STADTAMT GMUNDEN  
Rathausplatz 1, 4810 GMUNDEN

ZUSÄTZLICHER ZEBRASTREIFEN  
BAHNHOFSTRASSE  
IM BEREICH STELZHAMERSTRASSE

VERKEHRSTECHNISCHE STELLUNGNAHME

Fassung vom 17.4.2023

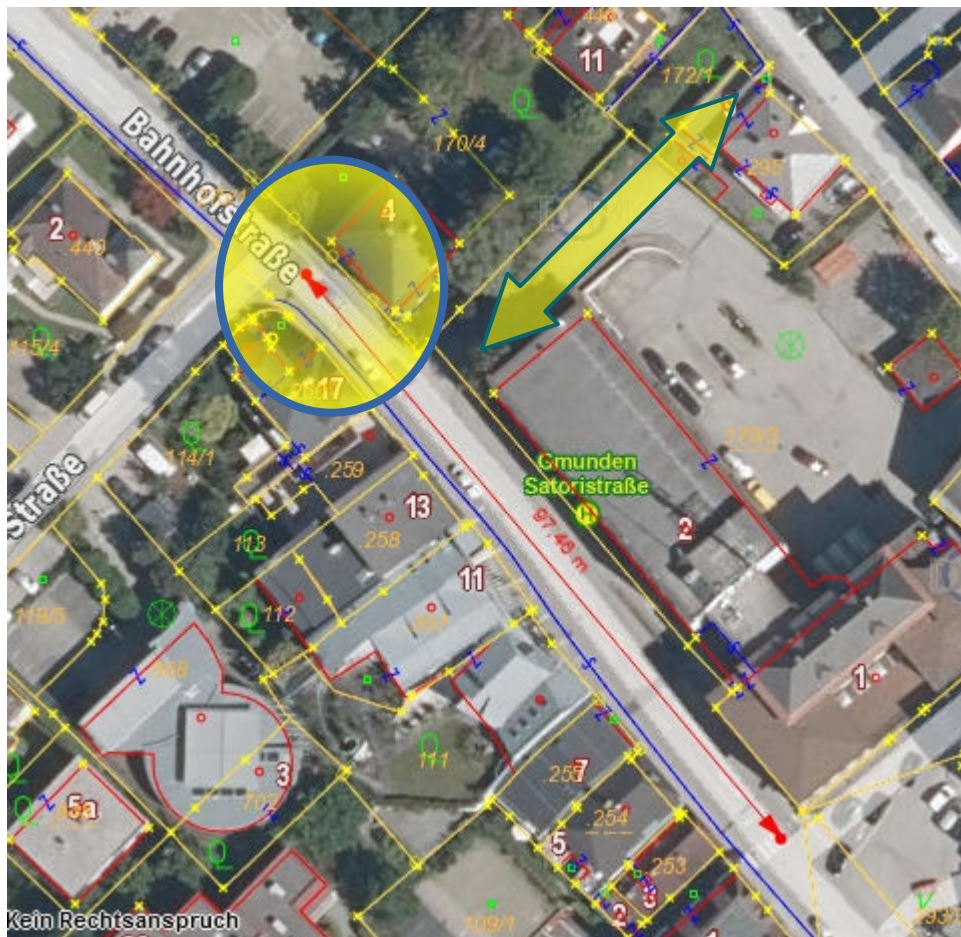
Ist der Abstand zum bestehenden Zebrastreifen Habertstraße mit knapp 100 m nicht zu knapp?

Erlaubt das Gefälle der Bahnhofstraße die Anlage eines Zebrastreifens?

Bestehen sonstige verkehrssicherheitstechnische Bedenken gegen einen weiteren Fußgängerübergang?

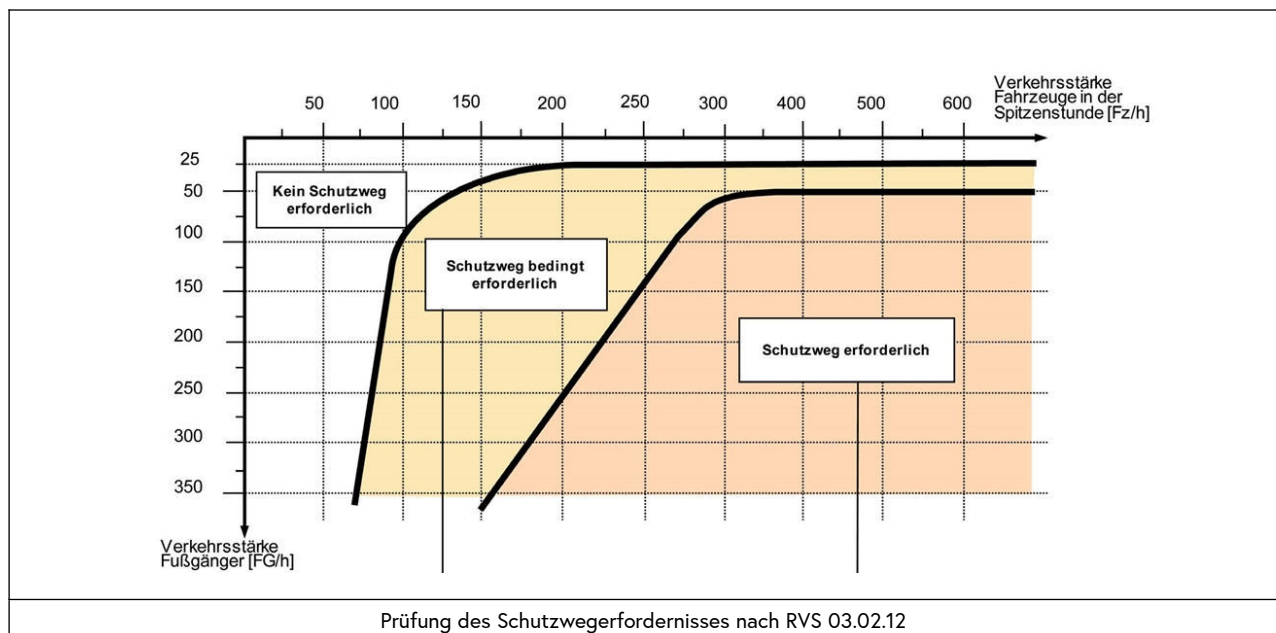
Das Straßenstück fällt mit rund 10 % in Richtung Stadtzentrum / Südosten.

Die Anlage des Schutzweges im Bereich Stelzhamerstraße entspricht in der Wahrnehmung der Stadtgemeinde der Wunschlinie der Fußgänger, die  $v_{85}$  wird mit 40 bis 50 km/h geschätzt, die Sichtweiten auf Querende und Querungswillige ist mit über 30 m ausreichend bis sehr gut, die Anordnung eines Schutzweges ist daher gemäß RVS 03.02.12, 4.2.2.1 als nicht-signal geregelter Schutzweg zu empfehlen.

Der vorgesehene Schutzweg ist aus den genannten Gründen und unter den angegebenen Bedingungen jedenfalls zu befürworten.

LAGE: Empfohlen wird, ihn nicht direkt in der Verlängerung des südlichen Gehsteigs an der Stelzhamerstraße und auch nicht direkt in Verlängerung des nördlichen Gehwegs an der Posthofzufahrt zu markieren, sondern tunlichst mittig zwischen beiden, so dass beide Rechtsabbiegevorgänge in die Bahnhofstraße - aus der Stelzhamerstraße und aus der Posthofzufahrt – abgeschlossen sind, bevor die KFZ-Lenker auf den Schutzweg treffen.

LICHT: Bezüglich Beleuchtung wird empfohlen, nicht unterschiedliche Absicherungs- und Sichtbarkeitsniveaus zu schaffen: Der vorgesehene Schutzweg liegt direkt unter einem Lichtmast (an Bahnhofstraße 17), eine Beleuchtungsergänzung analog zum Schutzweg an der Habertstraße wird empfohlen, die Qualitäten sollten aber vergleichbar sein – entweder beide im Sinne der geltenden ÖNORM aufwerten oder auch den neuen Schutzweg nicht besser beleuchten. Bei unterschiedlichen Qualitäten ist zu befürchten, dass der weniger gut ausgeleuchtete Schutzweg von den Lenkern auch weniger gut wahrgenommen wird.
